## Duiding RIVM van de TNO-rapporten over effecten van ventilatie/buitenlucht op aerosolen bij horecagelegenheden en een literatuurstudie naar afstand van deeltjes >5 µm

26 augustus 2020

RIVM

*Figuur 1. Overzicht van de horizontale afstand die deeltjes  $>60 \mu\text{m}$  afleggen die bij meerdere studies zijn berekend (in laboratoriumsetting) en berekend (verdamping meegenomen en zonder luchtstroming). E, experimenten; H, menselijke deelnemers; M, modelleren.*

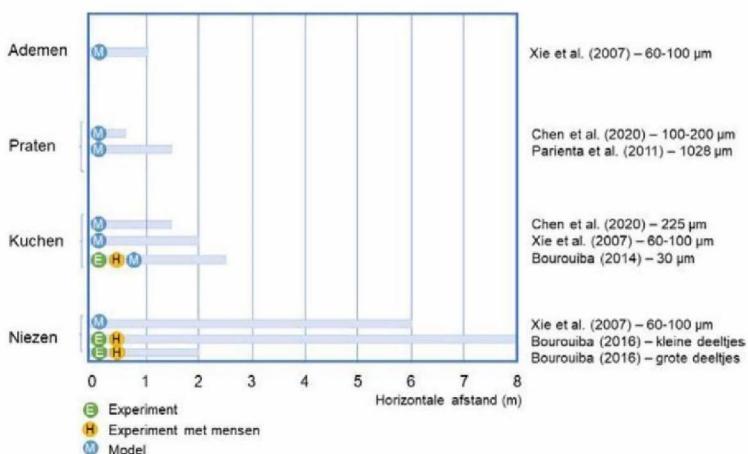
Het rapport beschrijft de dynamica en verspreidingsafstand van ademhalingsdeeltjes in een ruimte. In dit onderzoek worden druppels van verschillende grootte en druppelkernen (ook wel aerosolen genoemd) als ademhalingsdeeltjes beschouwd. Van belang bij de interpretatie van de resultaten is de duiding dat **verspreiding van deeltjes niet gelijk is aan de infectiviteit van een virus.**

Dat ook grotere druppels van 5-60 µm > 1,5 meter verspreid kunnen worden, is ook beschreven in modellingsonderzoek van het RIVM (Schijven et al., 2020). De auteurs van dit onderzoek stellen echter dat – zo lang onduidelijk is hoeveel infectieus virus aanwezig is in de verschillende druppels (dit is een functie van meerdere variabelen waaronder viruseigenschappen, hosteigenschappen, ernst ziekte, locatie van infectie, tijd, temperatuur, UV-licht, etc.), en het ook nog onbekend is wat de minimale infectieuze dosis van SARS-COV-2 is – voorzichtigheid geboden blijft met het trekken van conclusies over de kans op infectie.
